ADVERTENCIA 237/DAG

Talleres Aeronáuticos de Reparación, Propietarios y Operadores de aeronaves marca PROYECTO PETREL S.A. modelo 912i.

Verificación del correcto torque de los bulones de fijación de hélice.

Fig. 1 - Vista desde frente.

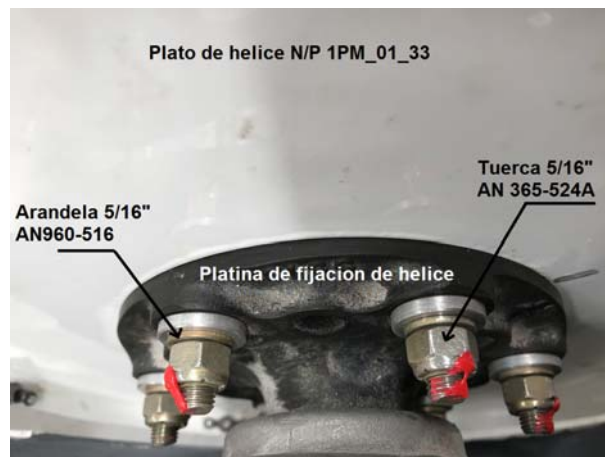
- 1- El DAG recibió un Informe de Dificultad en Servicio (IDS), en el que un TAR informa haber encontrado flojos los bulones de fijación de la hélice. En dicho informe también informó que uno de los bulones en cuestión se encontraba cortado, al igual que el buje de la Platina de Fijación de hélice de ese bulón, y que luego de inspeccionar la hélice, detectó una fisura ubicada en la cara delantera del cubo, que partía de uno de los orificios de fijación de hélice.
- 2- Esta deficiencia en el torque, si no es detectada y solucionada a tiempo, puede afectar la seguridad operativa de la aeronave, pudiendo llegar a la pérdida de control en vuelo de la misma.
- 3- En las siguientes fotografías se observa:
 - a. La platina de fijación a la caja reductora "flange" y los bujes antes de montar la hélice.
 - b. Los bulones, arandelas y tuercas de fijación de la hélice y del plato.

- 4- En una inspección realizada por personal del DAG, luego de la recepción del IDS, a dos aeronaves PETREL que acumulaban aproximadamente 10 hs de operación desde la instalación de la hélice, se detectó en ambas, los bulones flojos al punto de poder ser girados a mano con muy poco esfuerzo.

- 3- Al re-torquear los bulones de fijación de hélice, verificar que la tuerca (AN365-524A), tenga rosca libre para el ajuste, sin que llegue a hacer tope contra el grip del bulón. Como regla general no debieran sobrar más de tres filetes de rosca por detrás de la tuerca (aprox. 4mm). En caso que no ocurra así, a fin de asegurar un correcto ajuste, se recomienda remover uno de los bulones y medir la longitud de rosca que sobra al ajustar la tuerca hasta hacer tope con el grip (ver Figs. 3 y 4), luego verificar esta medida en los bulones instalados. De ser necesario, agregar arandelas (AN960-516) entre la tuerca y el buje (ver Fig. 1), a fin de producir una instalación efectiva de la hélice. (Ver Fig. 2)
